工程指示 / 要求簡箋(E.I.)

工程指示編號：EI / 3713 / 21

工程編號 : J - 852

工程項目 : 層間鋁板 鐵架(百葉位置)(補出 3 層)

名稱	鐵碼加工圖	制圖	LHR	2020.11.19	修改		
材料	50x50x5mm厚鐵通(S275)	復核	--	-	日期		
顏色	熱浸鋅	批准			圖號	J852-ACA-MSH-B104

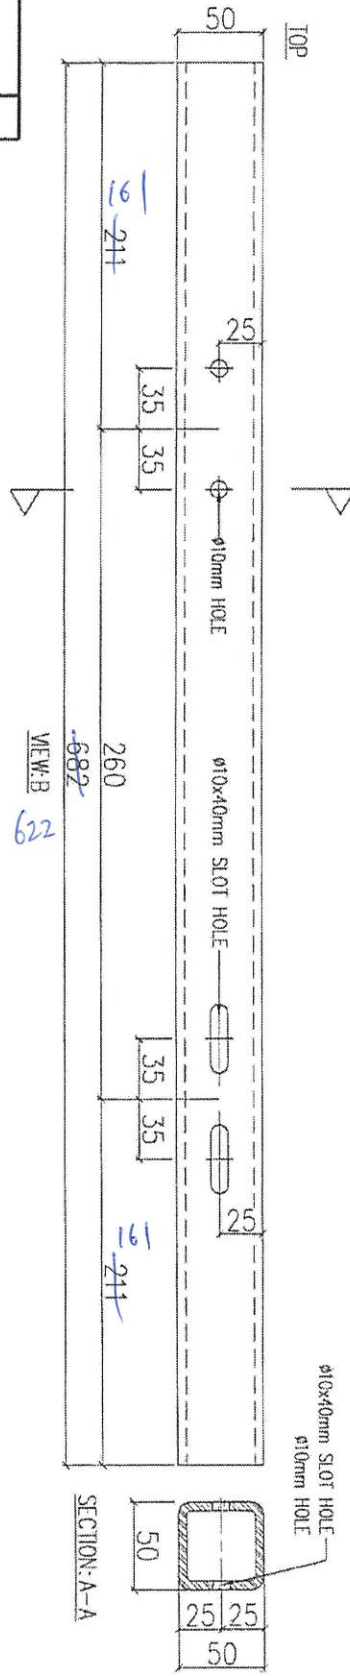
A 版: 鐵通尺寸有誤，此版修改

層間鋁板，百葉位置鐵架，因設計有誤需現場修改，樣板層已取用大貨數量修改

現補出 3 層數量鐵架

請按加工圖訂購鐵件送地盤安裝

廠焊: Fillet weld: 10% MPI, 100% Visual (For alum & acoustic cladding)
